Vorlage Nr.: 2-UMA/145/2023
Status: öffentlich
Geschäftsbereich: Umweltschutz - Abfall
Datum: 16.02.2023
Verfasser: Marquart Christoph

**Vollzug der abfall- und immissionsschutzrechtlichen Bestimmungen;
Stellungnahme der Stadt Garching zum Antrag der Münchner Stadtentwässerung für die Errichtung
und den Betrieb eines Umschlaglagers für Klärschlammasche und entwässerten Klärschlamm auf
der Deponie München Nord, Freisinger Landstr. 245, 81671 München**

Standort Umschlaglager Deponie Nordstern
Erstellt von: Christoph Marquart, Umwelt
Übersichtsplan
Maßstab 1:10000
01.03.2023

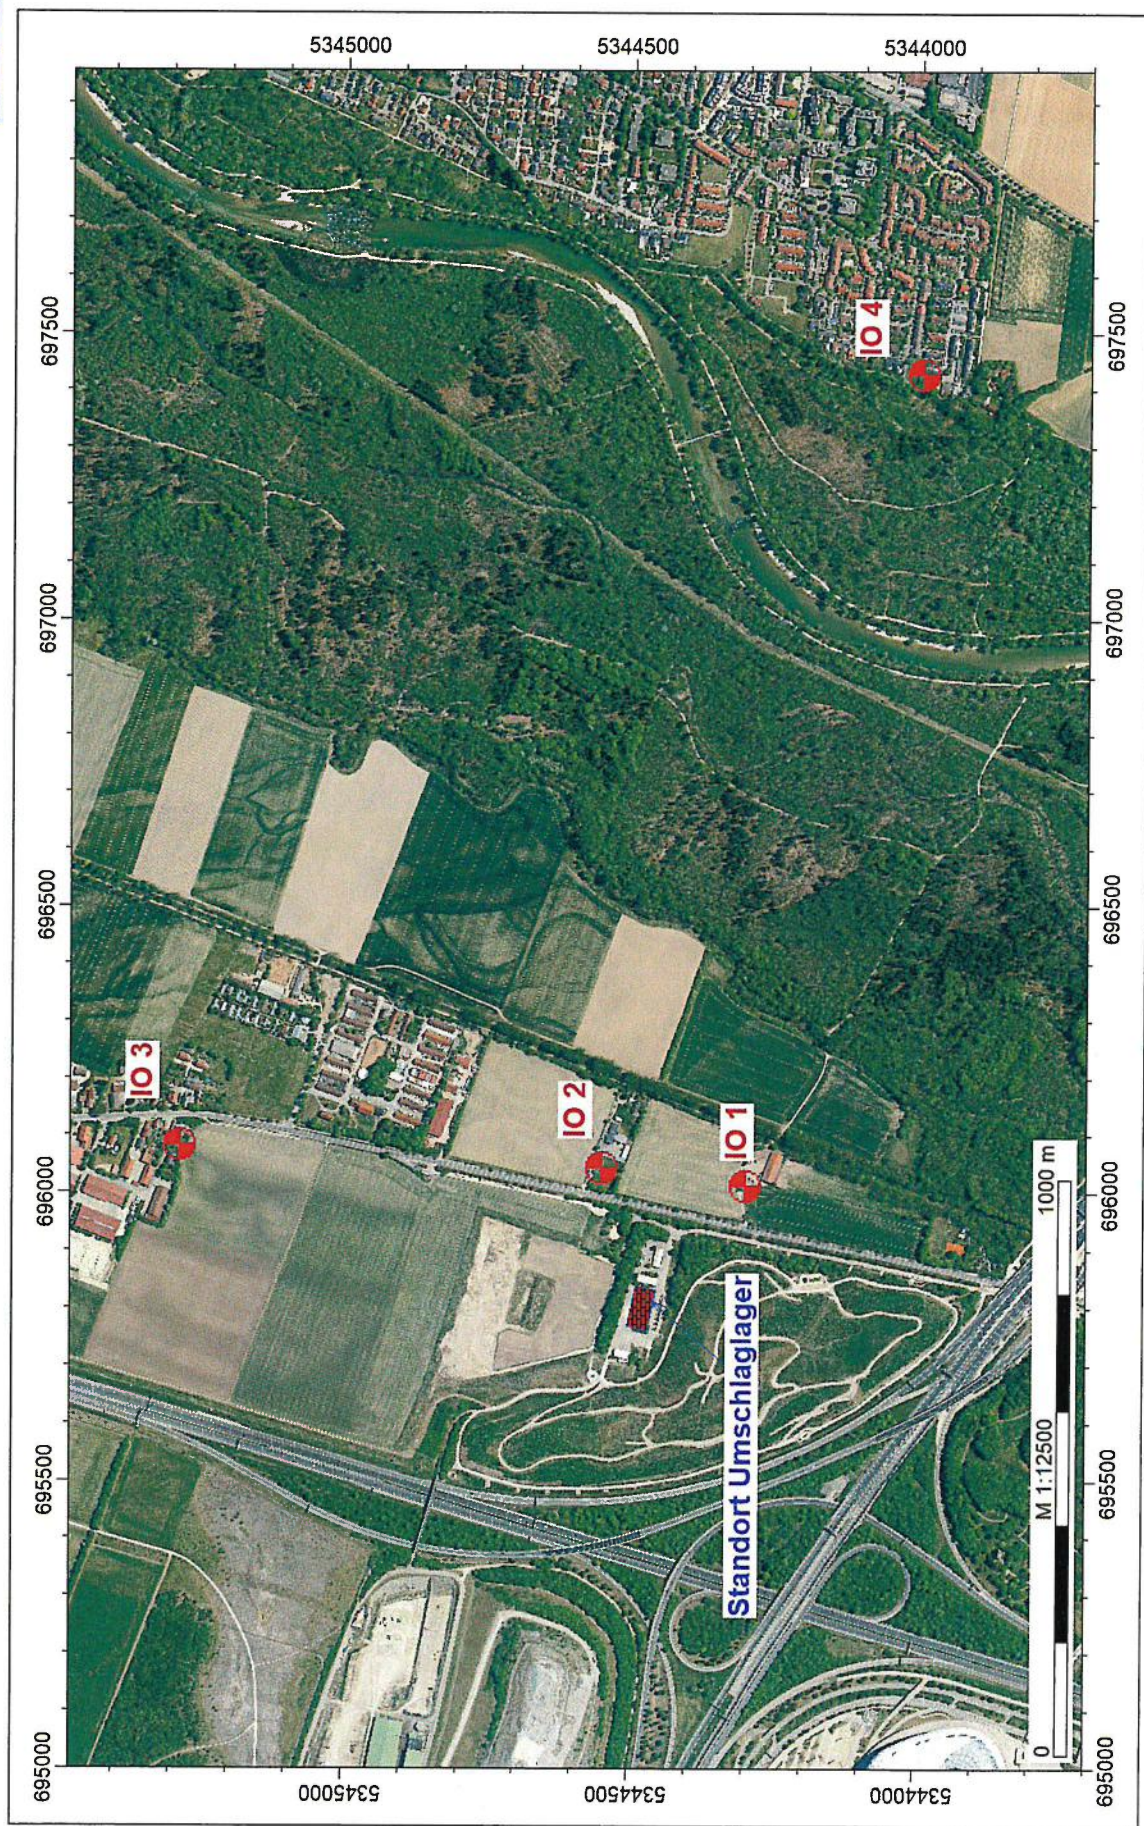
Der geplante Anlagenstandort befindet sich auf dem bestehenden Betriebsgelände der Deponie Nord im nordöstlichen Quadranten des Autobahnkreuzes München Nord (auf dem Übersichtslageplan M 1:10000 rot eingezeichnet).
